勝山都市計画道路の変更（福井県決定）（案）

都市計画道路 3・3・5 号東縦貫線を次のように変更する。

変更理由書

勝山都市計画道路の変更（福井県決定）（案）

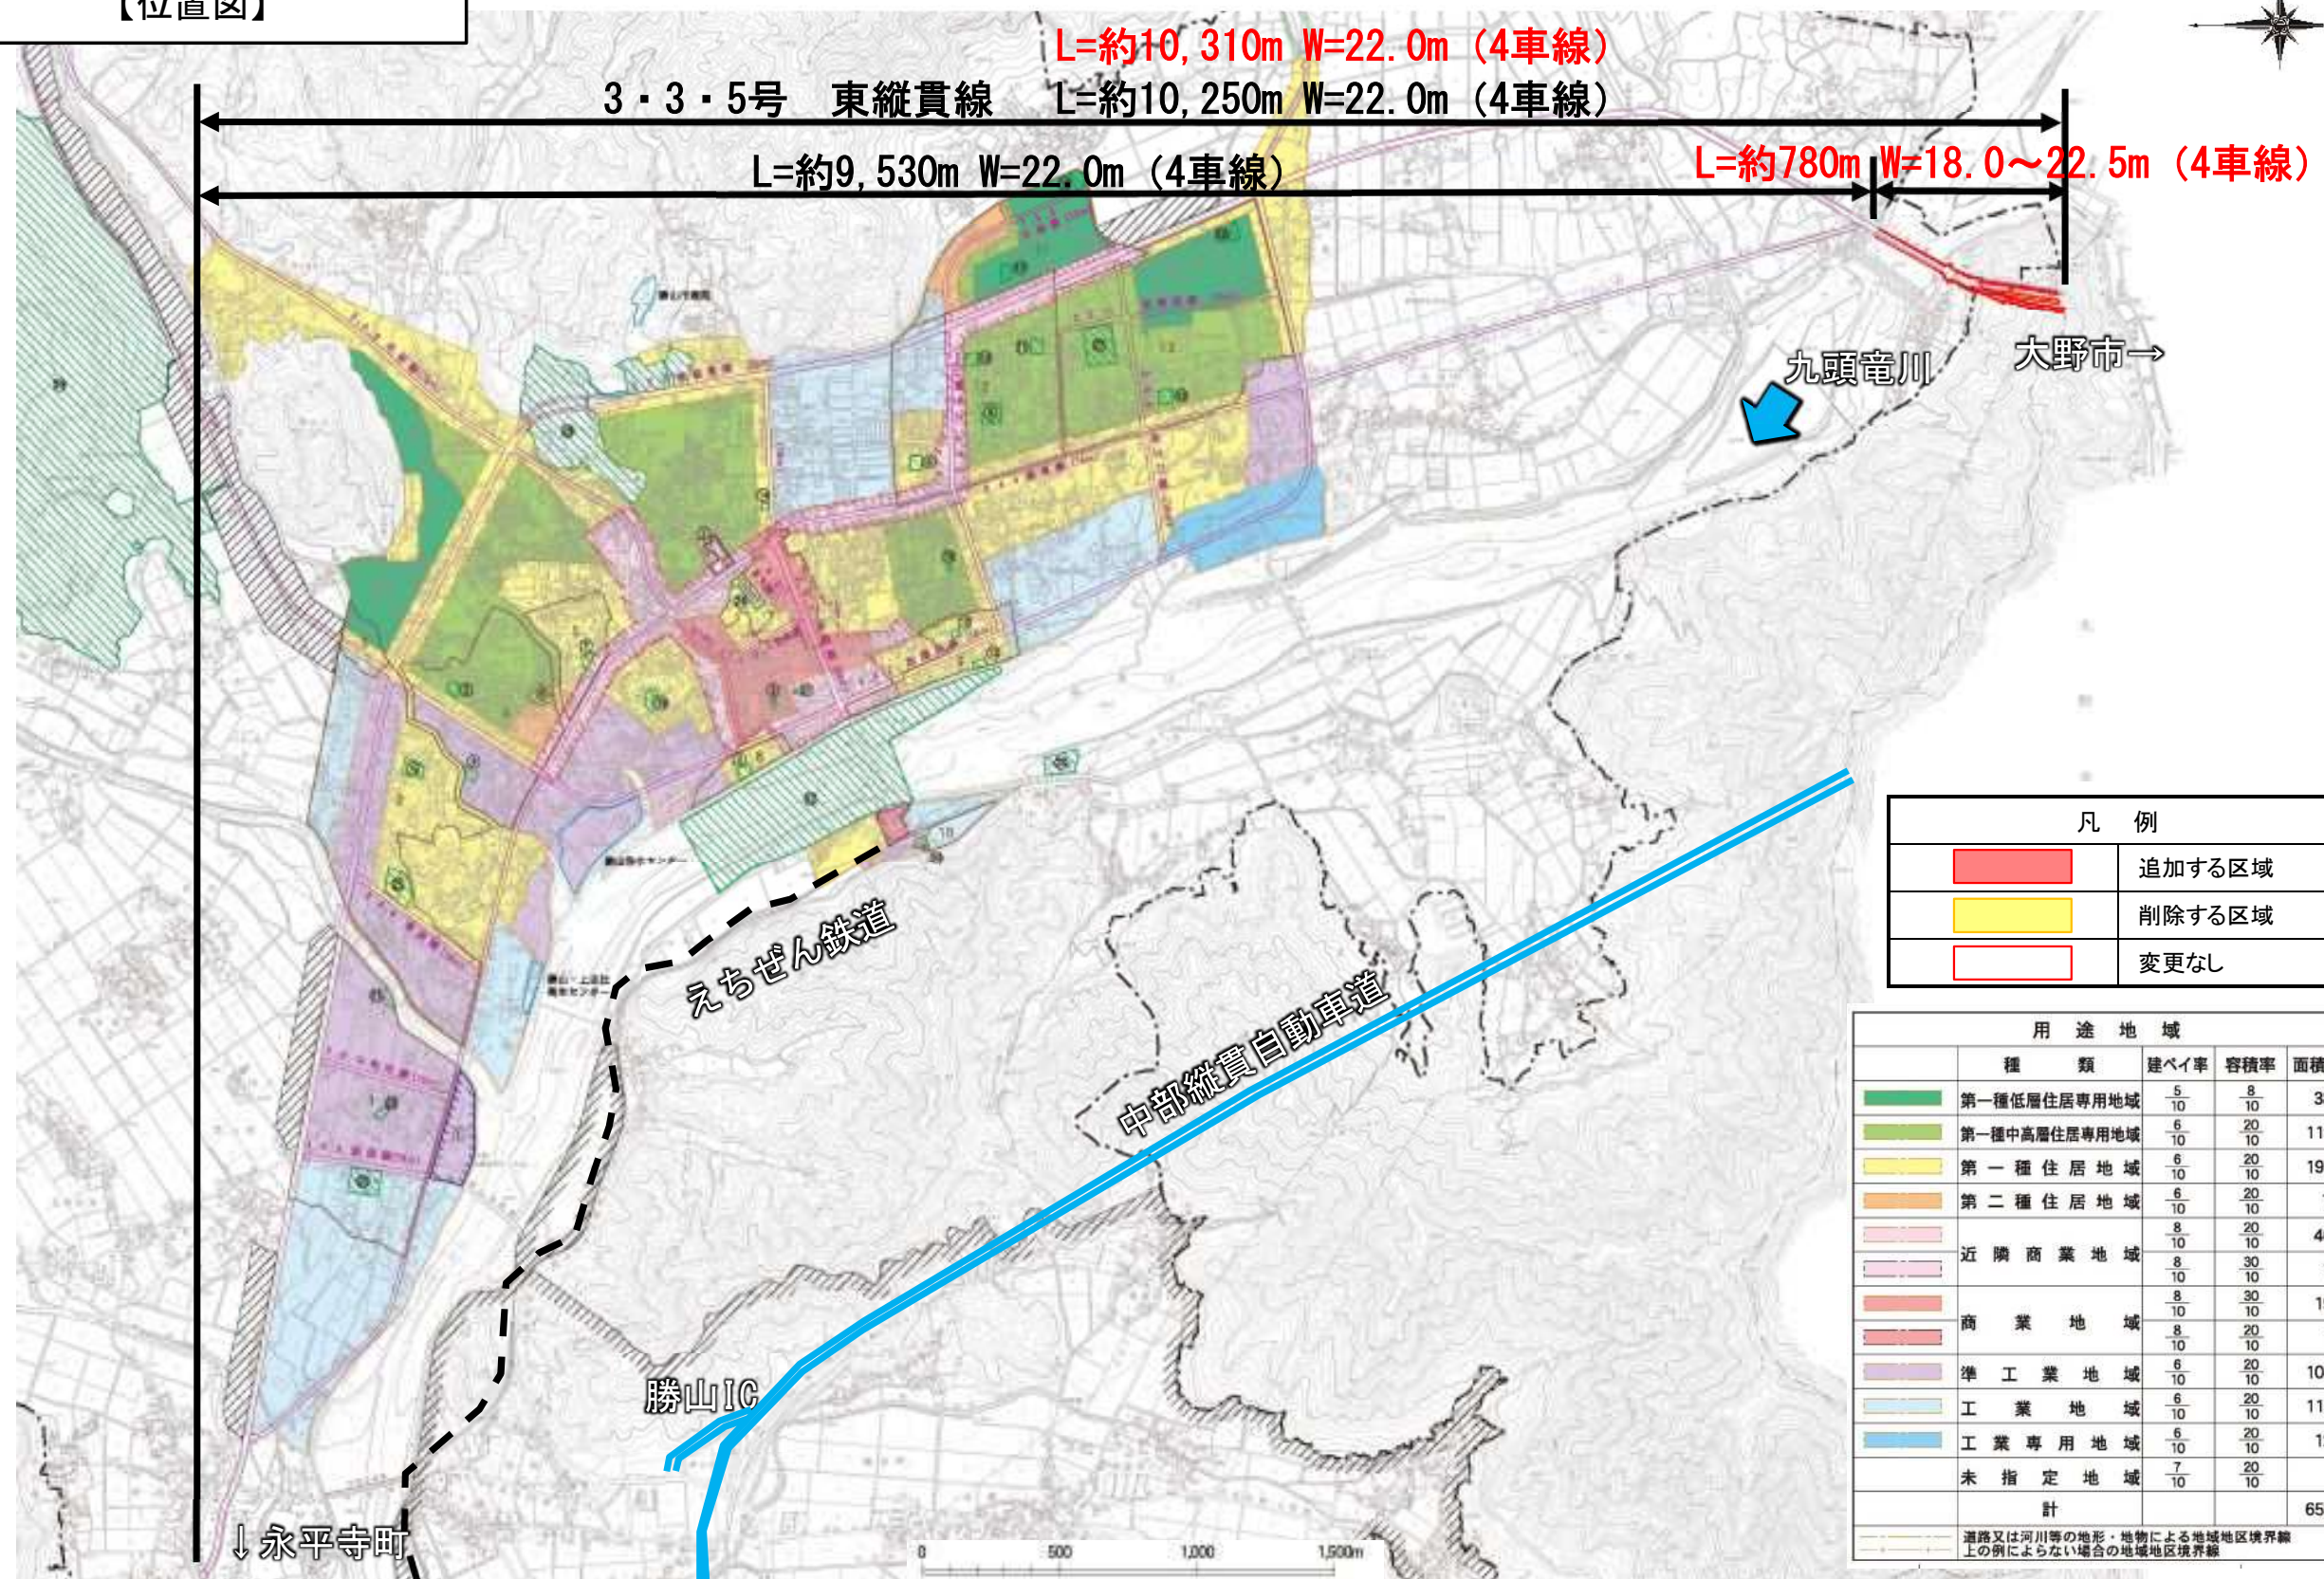
橋梁区間は、延長が長いことから、車両転落事故を防止するため、車両用防護柵を設置する必要がある。

新設トンネルの施工時に既設トンネルへの影響を回避するため、トンネル区間は、既設トンネルとの離隔を広げる必要がある。

また、橋梁やトンネル、バス停があることから、植樹帯を設置できる区間が限られ、連続性が確保できないため、植樹帯を省く。

上記により、橋梁区間は幅員を 21 m から 22 m に、トンネル区間は道路線形を、その他の区間は幅員を 24.5 m から 22.5 m に変更する。
